**Objet : Réponse aux questions et commentaires - Demande de modification du CA Global –
Programme de suivi environnemental et condition 6.1**
V/Réf : 3214-14-042

Avis technique concernant le réseau de suivi de la qualité des eaux
souterraines du secteur du parc à résidus

Projet
 NEWMONT GOLDCORP
 ELEONORE

Graphique 1 : Résultats des essais sublétaux de 2014 à 2019

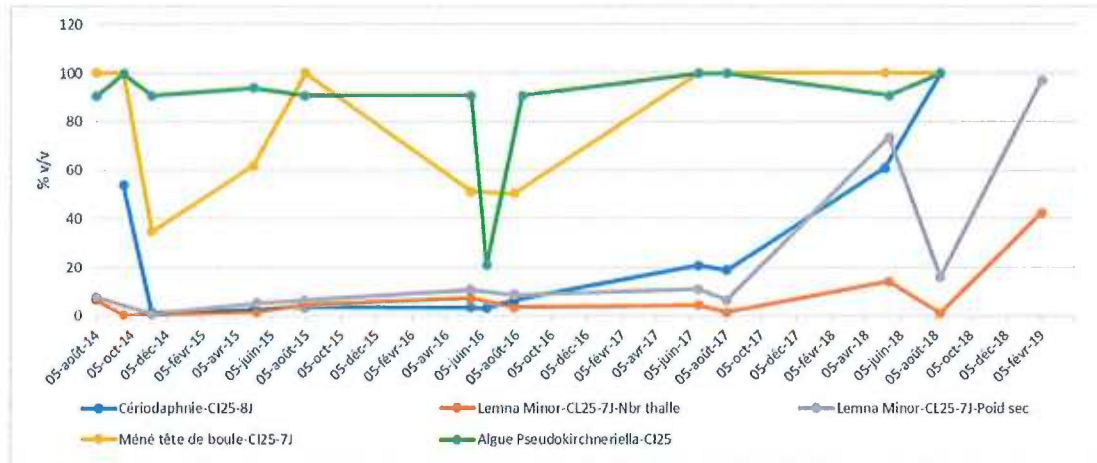
- **La fréquence de suivi doit être de 4 fois par année pour les toxicités aiguës et chronique.**

L'objectif du nouveau programme de suivi est de réaliser les essais sublétaux trimestriellement

seulement sur les Lemna minor tel que requis par la nouvelle réglementation fédérale (Règlement sur les effluents des mines de métaux et mine de diamant) car c'est l'organisme sur lequel l'effluent a le plus grand effet et de poursuivre à une fréquence bi-annuelle pour la cériodaphnia dubia et pseudokirshneriella subcapitata (algue). Pour ces deux derniers organismes, la fréquence pourrait être réduite à annuelle si les CL50 ou CI25 s'avèrent > 90% (aucun effet), ce qui est déjà le cas pour l'algue.

À l'automne 2017, un traitement biologique a été ajouté au traitement existant à l'UTEI. Cet ajout a permis d'améliorer grandement la qualité de l'effluent en 2018. Pour l'année 2019 à date, seul le résultat du premier trimestre a été reçu pour la lemna minor. Le premier échantillon pour la cériodaphnie et l'algue a été prélevé en mai mais les résultats ne sont pas encore disponibles. Le tableau 1 et le graphique 1, ci-dessous, présentent les résultats disponibles jusqu'à maintenant.

Titre
 LOCALISATION DES STATIONS D'ÉCHANTILLONNAGE DE L'EAU AU SECTEUR DU PAR

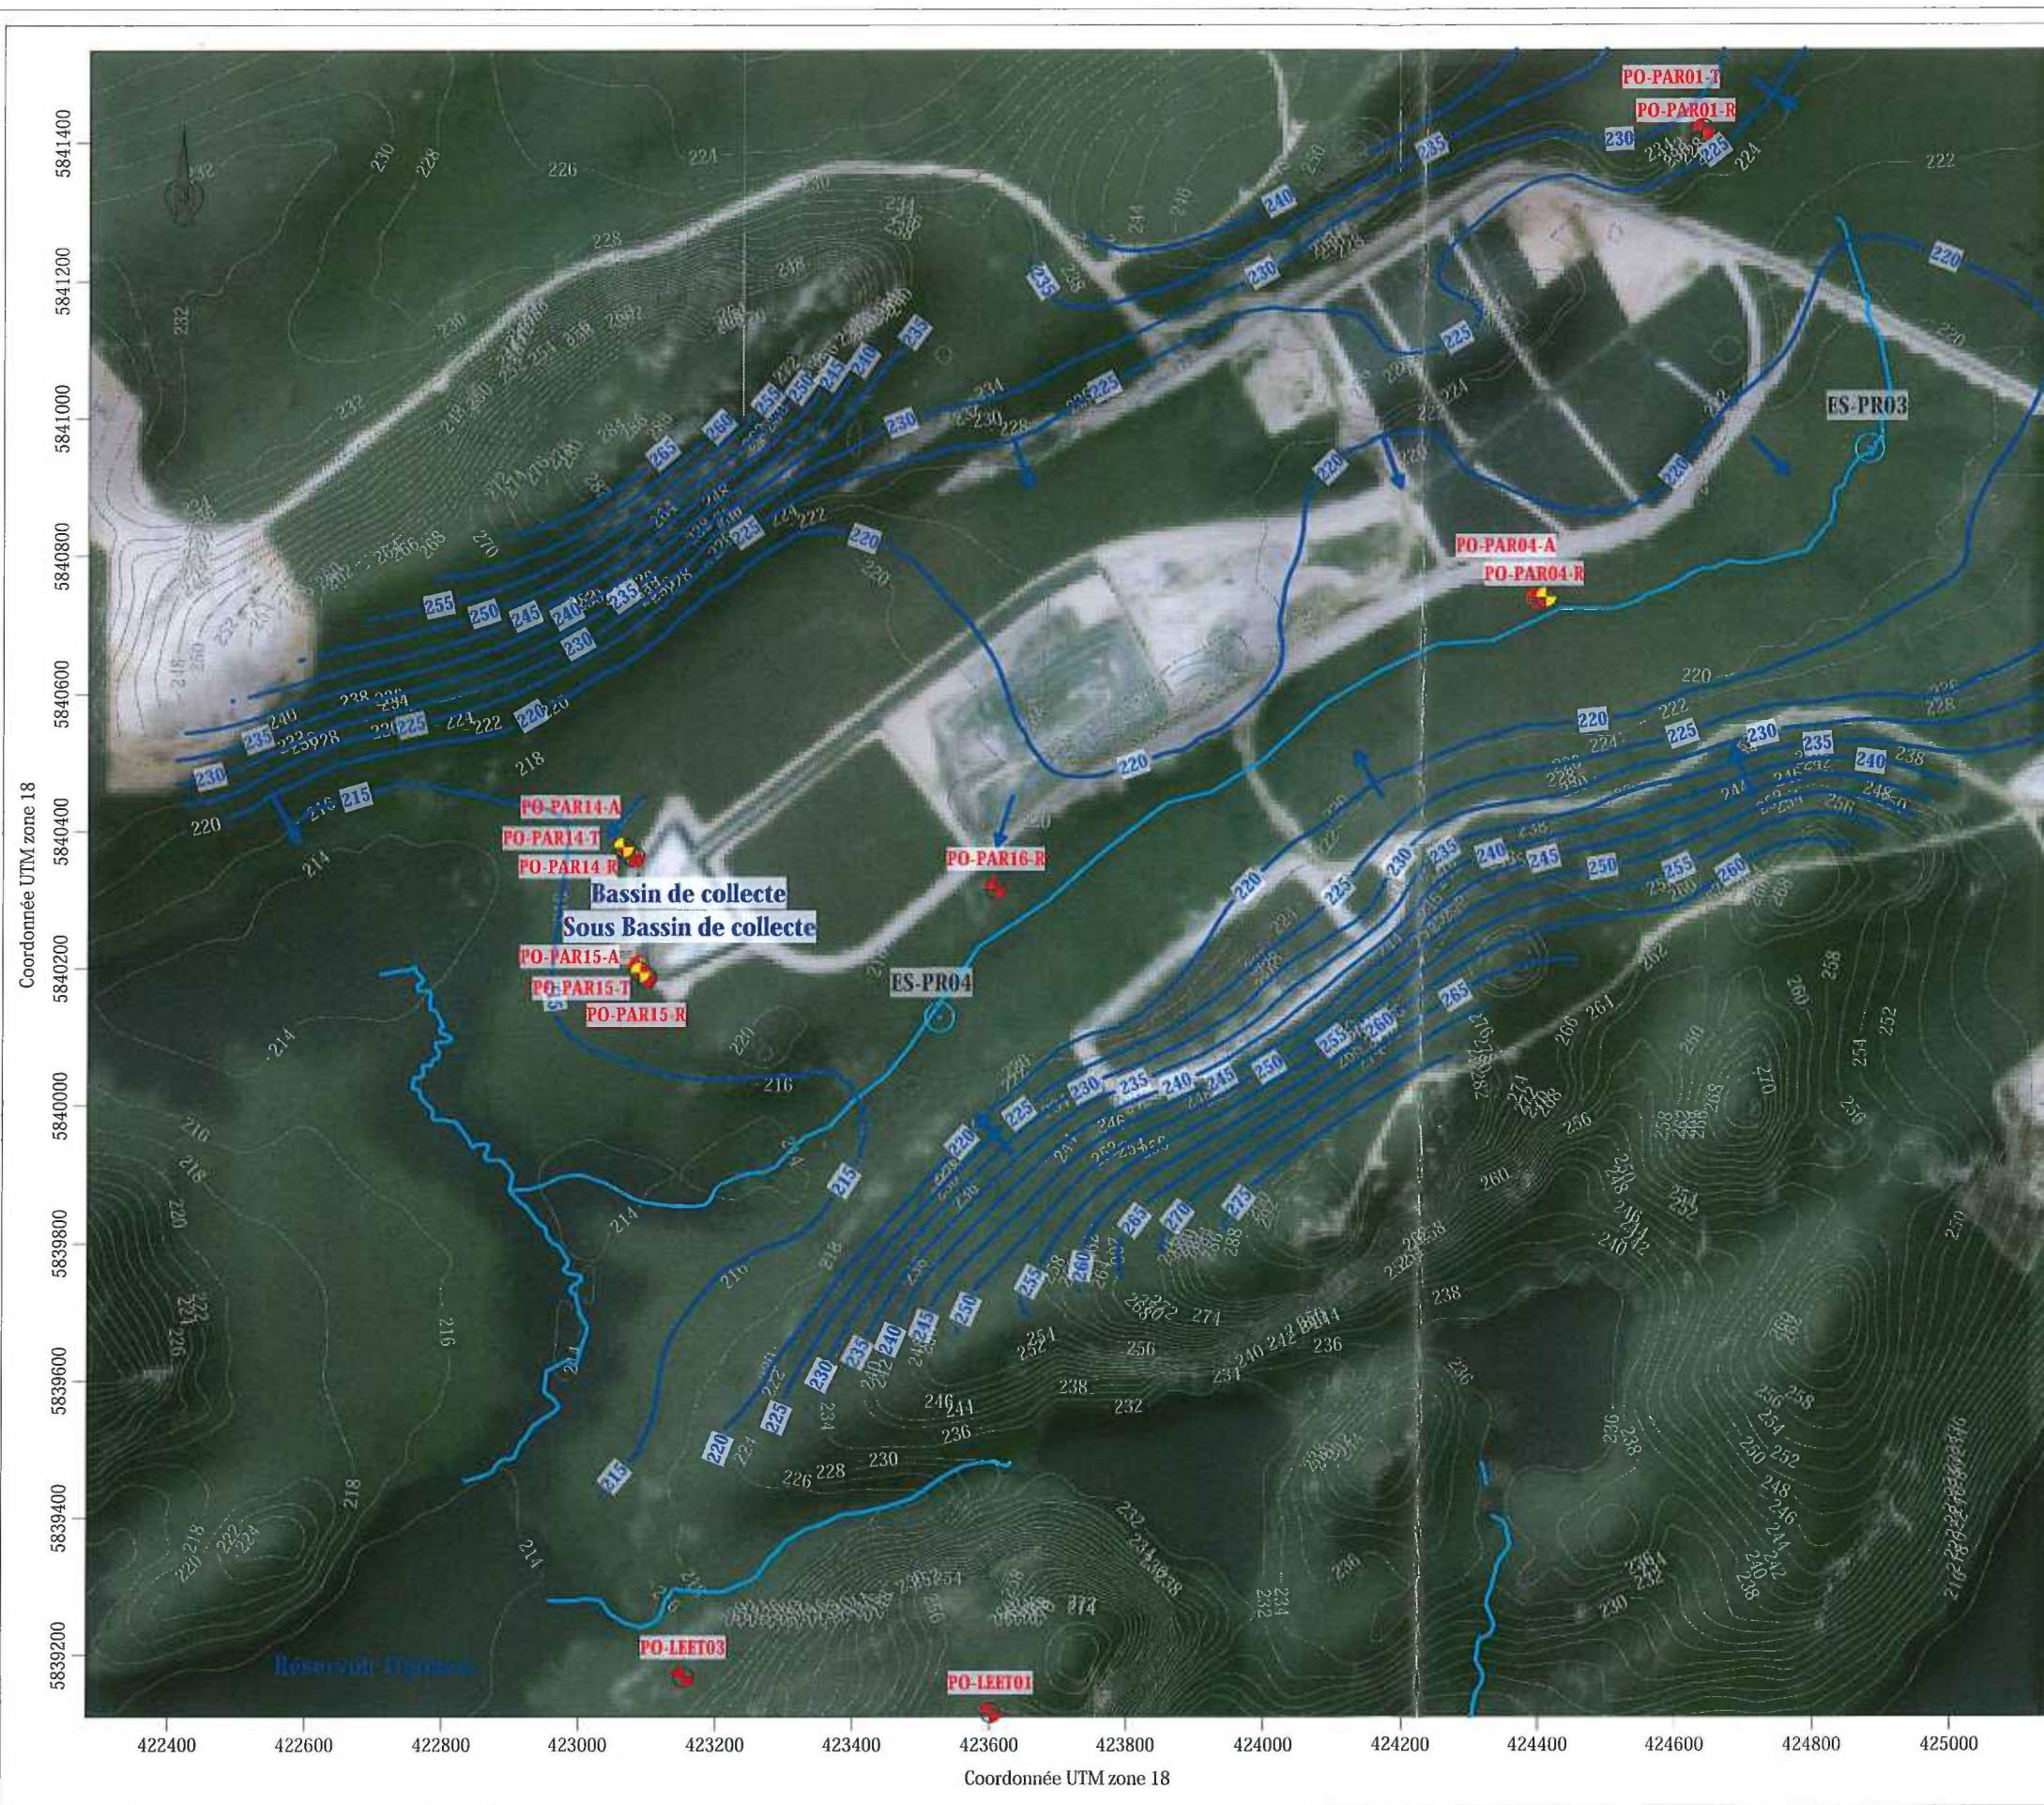
QC-2 - Actuellement, deux puits d'observation sont présents entre la digue sud-ouest du parc à résidus et le ruisseau n° 5. La condition 5 de la modification du certificat d'autorisation du 8 septembre 2014 stipule que le promoteur devra ajouter minimalement deux ou trois autres puits d'observation. Le promoteur devra justifier que le nombre de puits d'observation entre la digue sud-est et le ruisseau n° 5 est suffisant pour effectuer le suivi de la qualité des eaux souterraines du parc à résidus ou préciser quand les puits additionnels seront installés tel que prévu à la condition 5.

En termes de direction d'écoulement, la surface piézométrique est généralement conforme à la surface topographique (figure 1). L'interpolation des niveaux d'eau mesurés permet de déterminer que l'écoulement souterrain s'effectue dans le sens de la vallée, soit vers le sud-est, le sud et le sud-ouest en direction du ruisseau #5 et du réservoir Opinaca qui constituent des points de résurgence des eaux souterraines. Le processus de recharge des eaux souterraines s'effectue dans les points hauts, en amont du PAR où les sédiments glaciolacustres et de till glaciaire tendent à être de faible épaisseur ou absents, tandis que l'émergence des eaux souterraines s'effectue dans les points bas occupés par le réseau hydrographique situé en aval du PAR.

La carte piézométrique du secteur (figure 1) permet de voir que l'ensemble des stations d'échantillonnage de l'eau souterraine et de surface sont localisées à l'aval du PAR à l'exception des puits PO-PAR01-R et PO-PAR01-T localisés en amont.

1. L'efficacité du réseau de suivi de la qualité des eaux souterraine ne sera pas affectée par le retrait des puits d'observation situés dans l'unité argileuse (PO-PAR14-A, PO-PAR15-A, PO-PAR04-A) étant donné :
 - La faible conductivité hydraulique de l'argile;
 - L'excavation de l'unité argileuse au niveau de l'assise de la digue d'amorce du PAR;
 - Ces puits font partie d'un nid de puits d'observation dont ceux qui sont localisés dans les horizons les plus susceptibles de composer une voie de migration de contaminant (till, roc) seront toujours présents.

2. Le réseau de suivi des eaux actuel est adéquat et ce, même en retirant les puits d'observation situés dans l'unité argileuse étant donné :
- La présence de 5 points de suivi sur le flanc sud-ouest du PAR constitués de 4 puits d'observation et de la station du sous bassin de collecte;
 - La présence de 4 points de suivi sur le flanc sud-est du PAR constitués de deux puits d'observation et de deux stations d'eau de surface dans le ruisseau #5;
 - La présence de deux puits d'observation situés en amont du PAR;
 - La bonne distribution spatiale au pourtour du PAR des différents points de suivi;
 - L'utilisation de seuils de vérification pour identifier rapidement une modification de la qualité des eaux souterraines;
 - La présence de sondes de mesure en continu des niveaux d'eau et de la conductivité électrique dans l'ensemble des puits d'observation localisés dans le socle rocheux.
